**Analyse du risque de communication
entre un plan d'eau et l'aquifère capté
(commune de Rai, Orne).**

Avis sur le dossier réalisé par le B.E.

Lithologic

BRGM/RP-55002-FR

Fig. 1 - Localisation des divers points d'observation (source : rapport Lithologic, juin 2006)

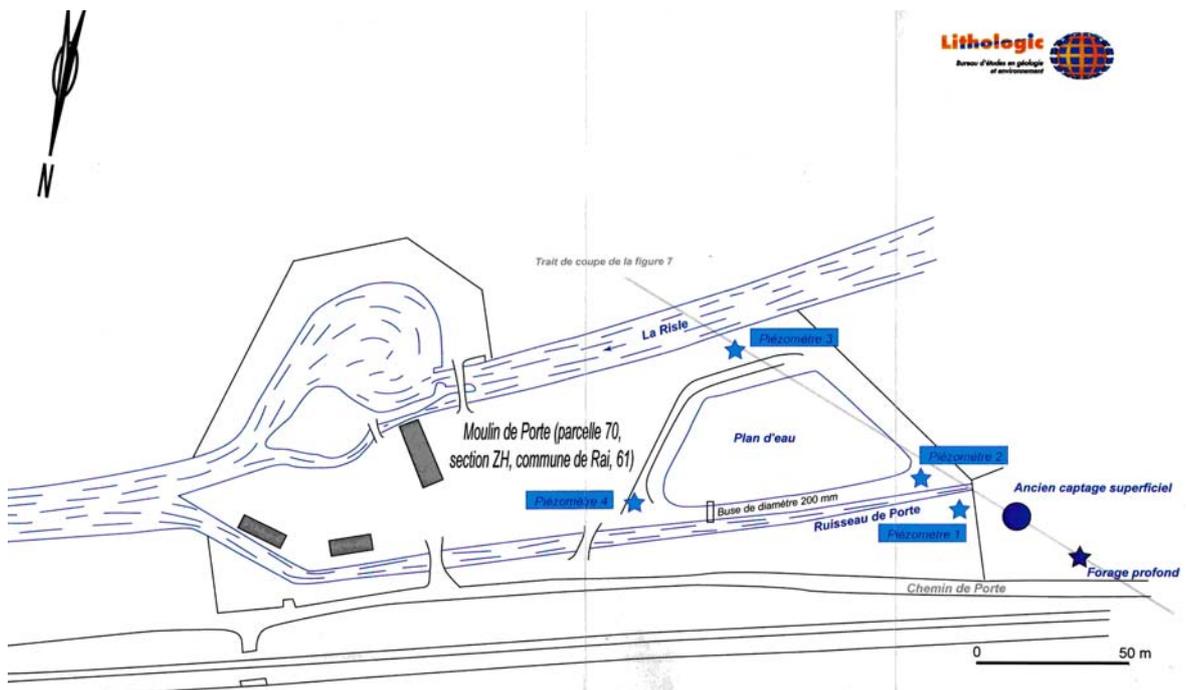
Le plan d'eau, d'une profondeur maximale de 1,5 m, est alimenté par la pluviométrie et le ruissellement. Lorsque sa cote atteint + 204,3 m NGF, celui-ci se déverse par trop-plein dans le ruisseau de Porte à l'aide d'une buse de 200 mm (cf. Fig. 1).

Par ailleurs, en page 3, il est mentionné que le ruisseau de Porte est également alimenté pour partie par l'exhaure du puits superficiel du « Moulin de Porte » (ex. puits AEP). Il semble donc que ce puits soit encore en exploitation. Or, il n'est pas fait mention de l'usage de cette eau, ni du débit de pompage.

Le forage AEP de Rai (02143X0041), situé à environ 65 m du bord du plan d'eau, capte les eaux de la craie (cf. Fig. 1).

Coupe lithologique et technique du forage AEP (02143X0041)

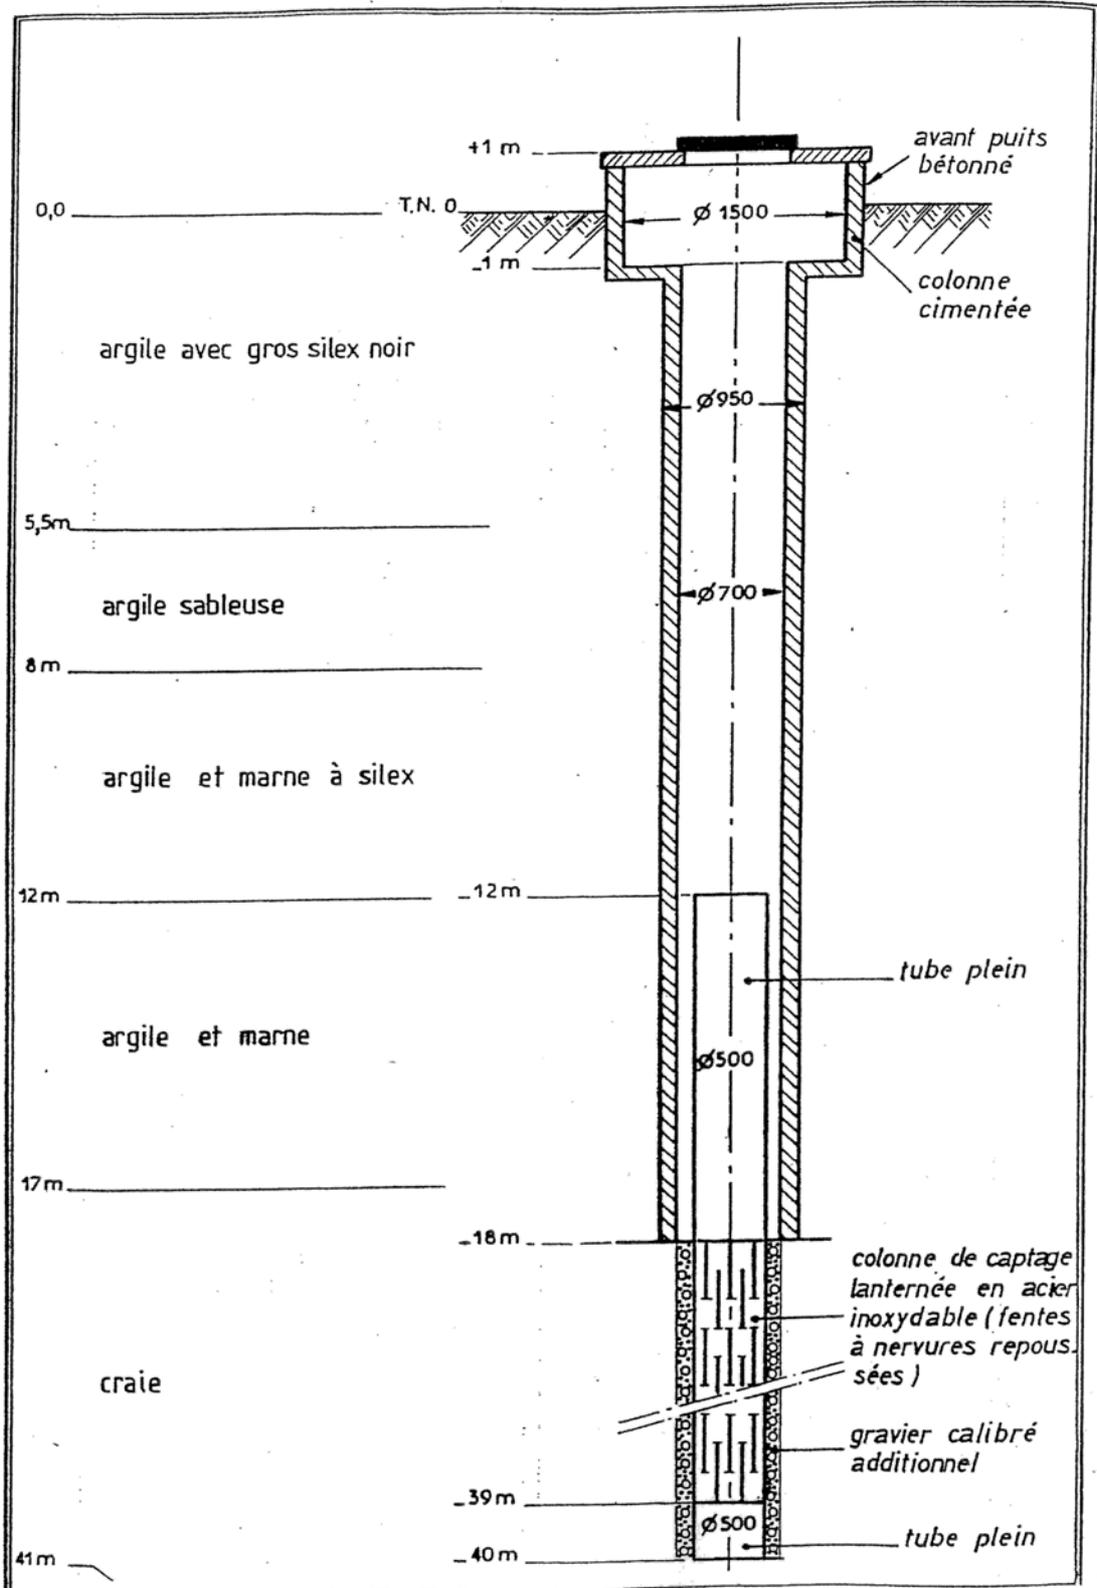
La coupe géologique levée lors des travaux de forage (décembre 1987-janvier 1988) montre la lithologie suivante (cf. Annexe 1) :

- de 0 à 5,5 m : argiles et silex ;
- de 5,5 à 8 m : argiles sableuses (« aquifère superficiel ») ;
- de 8 à 17 m : argiles et marnes ;
- au-delà de 17 m : calcaire crayeux.

Les cotes remarquables sont les suivantes :

- tête de puits : +211,015 m NGF
- première arrivée d'eau (nappe superficielle) : +193 m NGF, soit -18 m/sol
- niveau piézométrique de la nappe de la craie : +204 m NGF puis +207 m NGF après développement.

En page 6, il est noté, d'une part que « des communications lentes et diffuses [...] sont possibles au niveau du cône d'égouttage créé en phase de pompage » entre l'aquifère superficiel et profond, et d'autre part, que « le rabattement maximum admissible est contrôlé par une sonde placée à – 15 m/sol ».

Ainsi, à partir des données de décembre 1987 – janvier 1988, il semble que la situation hydrogéologique montre une tendance à la drainance ascendante, hors période de pompage avec, par conséquent, une protection de la nappe de la craie captée.

Cependant, les relevés piézométriques de mai 2006 (présentés en page 12 du rapport) montrent des niveaux de nappe superficielle compris entre 203,835 et 204,22 m NGF alors que la piézométrie de cette nappe était de seulement 193 m NGF en déc. 1987 – janv. 1988. Il existe donc un risque potentiel de drainance descendante entre les deux nappes, notamment en phase de pompage.

A ce titre, il serait souhaitable de connaître :

- l'évolution des niveaux piézométriques dans la nappe superficielle sur une année hydrologique ;
- l'évolution des niveaux piézométriques dans la nappe de la craie sur une année hydrologique, au niveau du captage AEP en période de pompage et de repos ;
- la position de la pompe dans le forage ;
- le débit de pompage et les règles de gestion (durée de fonctionnement, seuil d'alerte ...).
